## IMPUGNAÇÃO 05/2018 – EDITAL RDC 001/2018

A Impugnação Administrativa apresentada pela **PACS – PLANEJAMENTO, ASSESSORIA, CONSULTORIA E SISTEMAS S/A.** não foi acatada.

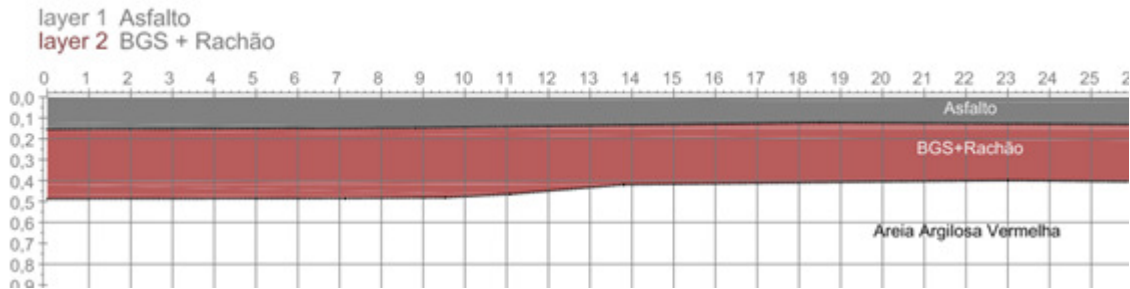
A impugnante afirma que o GPR não foi calibrado, por falta de pontos de amostragem direta.

A afirmativa de que a falta de calibração do GPR torna os resultados das espessuras não confiáveis e, assim, torna-se inviável a avaliação estrutural apresentada no anteprojeto, não está correta, na medida em que foram abertos os 40 poços de inspeção.

Uma eventual imprecisão no cálculo das espessuras das camadas (não é imprecisão do GPR) não inviabiliza a avaliação estrutural do pavimento como um todo. A avaliação estrutural é feita exclusivamente com os dados extraídos do FWD, que é uma resposta física de deformação (mensurada) decorrente de uma força conhecida.

As espessuras das camadas são dados de entrada para a realização da retroanálise com o objetivo de se conhecer os módulos de elasticidade de cada uma das camadas de determinado pavimento. A retroanálise retornaria valores de módulo de elasticidade para cada camada. Caso as espessuras utilizadas não fossem as espessuras reais, teríamos módulos distintos para cada camada, porém o módulo da espessura total do pavimento como um todo não se alteraria. Ou seja, a capacidade de suporte do pavimento existente está correta.

Concluindo, a eventual discrepância das espessuras das camadas do pavimento não torna inexecutável a intervenção proposta. Como exposto anteriormente, a capacidade total de suporte do pavimento não se alteraria. Dessa forma, entendemos que as informações obtidas e apresentadas, são, no caso de Passo Fundo, suficientemente seguras para embasar a concepção adotada.
